Vedr.: Installation af varmepumpeanlæg ved Frederiks Varmeværk A.m.b.a.

På vegne af Frederiks Varmeværk A.m.b.a. fremlægger vi her et ønske om at ændre i eller der udarbejdes et tillæg til "Lokalplan nr. 397, Et område til tekniske anlæg ved Vestergade i Frederiks" (herfra omtalt lokalplanen).

BILAG 1:

Forslag til ændringer i Lokalplan 397.

Oversigtskort over ønsket etableret anlæg og foreslåede ændringer.

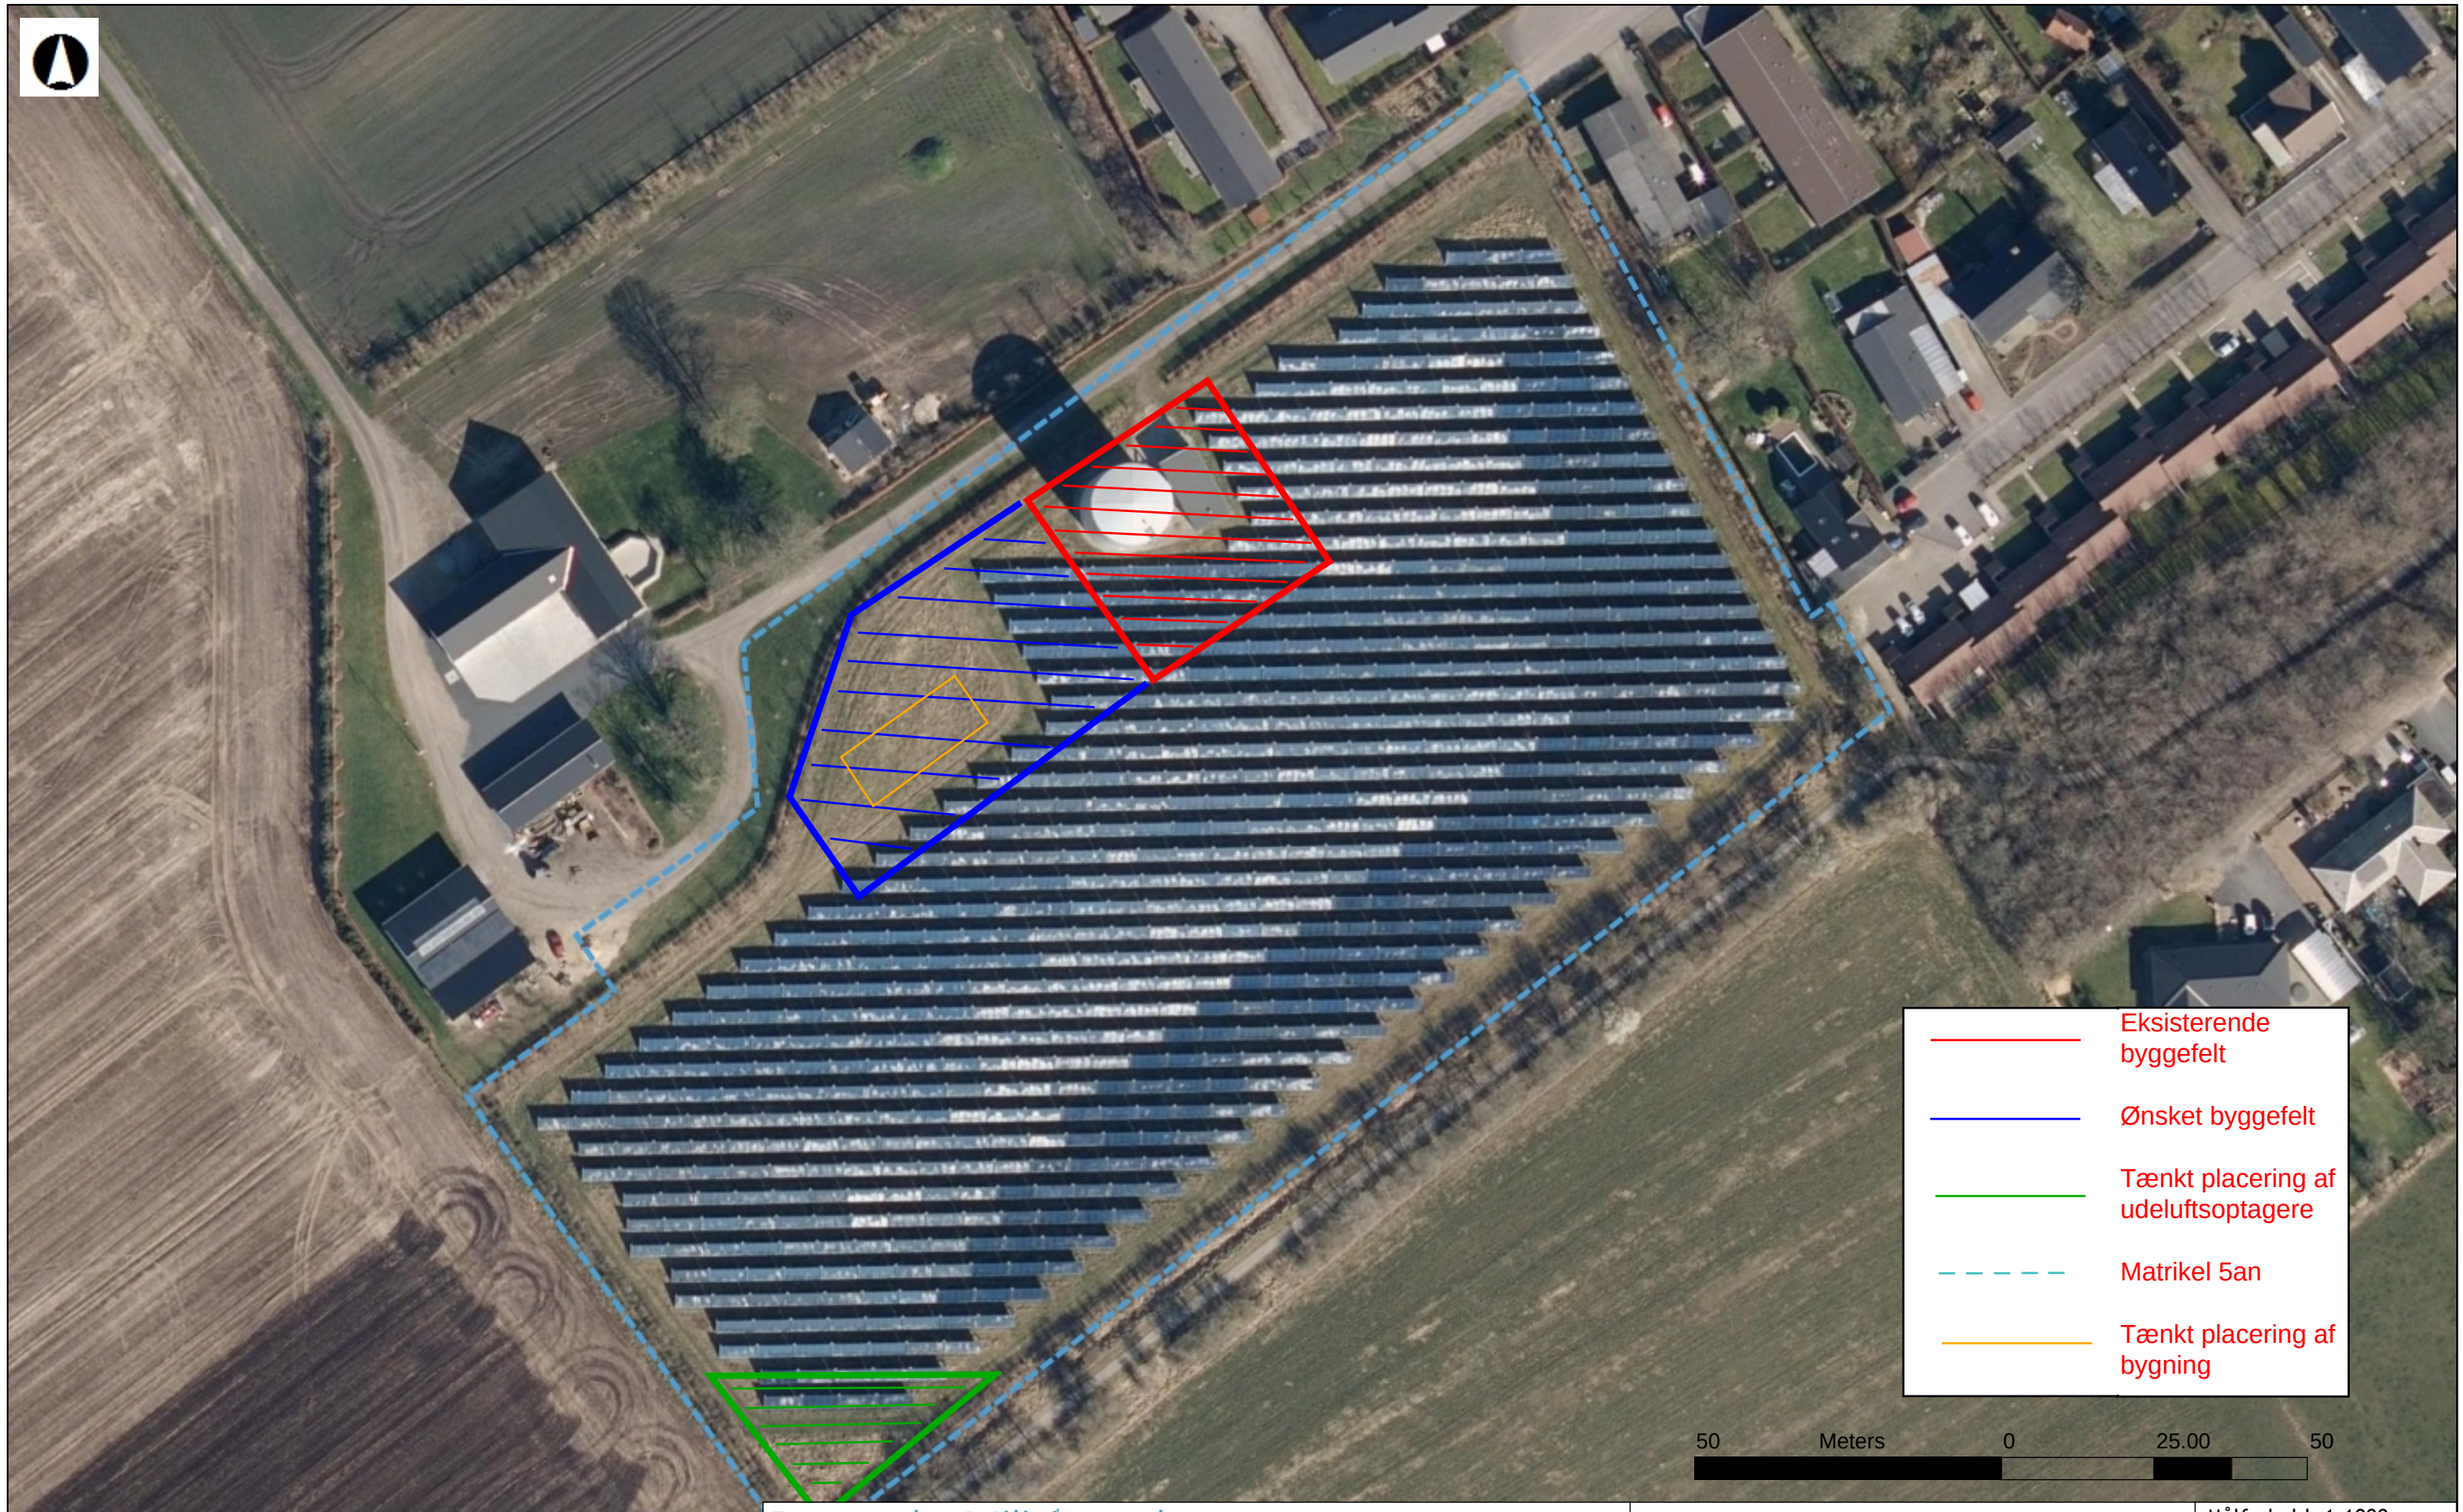
- 2 punkter her bør ændres eller justeres.
  - En varmepumpe er ikke et solvarmeanlæg Det er ikke kun et teknisk anlæg i form af solvarmeanlæg, og det øger den visuelle påvirkning jf. bilag 3
  - Det kan diskuteres hvorvidt nyt byggeri vil skade anlæggets visuelle udstråling.

- Dette felt giver et problem (Se Bilag 3)
  - På bilag 3 er der angivet det ønskede byggefelt, samt angivet mulig placering af udeluftoptagere og bygning.
  - Udeluftsoptagere forventes at være op til 4m høje.

7.3 Øvrig bebyggelse, der er nødvendige for driften af anlægget, må kun placeres inden for det byggefelt, der er vist på kortbilag 2. **(Her ønskes kortbilag 2 ændret så det svarer til kortet i dette dokuments Bilag 3)**
7.4 Der kan opføres en akkumuleringstank med en maksimal højde af 15 m målt fra terræn jf. § 7.3.
7.5 Driftsbygninger må opføres med et samlet areal på op til ***360*** *m^2 i en højde, der ikke overstiger* ***6*** *m målt fra terræn jf. § 7.3.*
7.6 Ved etablering af udeluftoptagere må disse opføres i en højde op til 4 m.
